## SERVICE INFO – INA 0105

# Kitul de reparație 530 0550 10 pentru generația a 2-a de motoare diesel VAG cu rampă comună

Fig. 2: Fulia deflectoare 532 0623 10 (stânga) / Fulia deflectoare 532 0349 10 (dreapta)

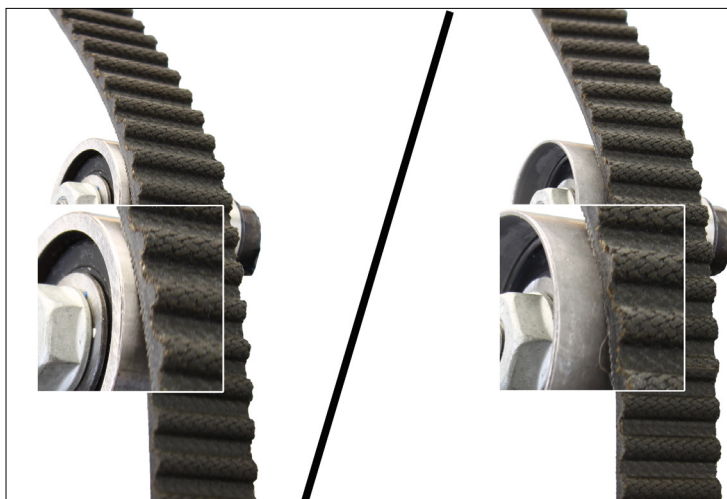
Toate kiturile și seturile specificate sunt echipate cu fulie deflectoare 532 0623 10 îmbunătățită (Imaginea 2, stânga). Această fulie înlocuiește fulia deflectoare 532 0349 10 (Imaginea 2, dreapta) folosită la vehiculele menționate.

În comparație cu modelul anterior, fulia deflectoare optimizată este cu aprox. 6,6 mm mai îngustă. În consecință, cureaua dințată trece peste fulie într-o poziție centrală, asigurând o distribuție mult mai eficientă a forței asupra rulmentului cu bile. Prin această modificare, fulia a fost adaptată pentru condițiile cărora trebuie să le facă față acest ansamblu de distribuție.
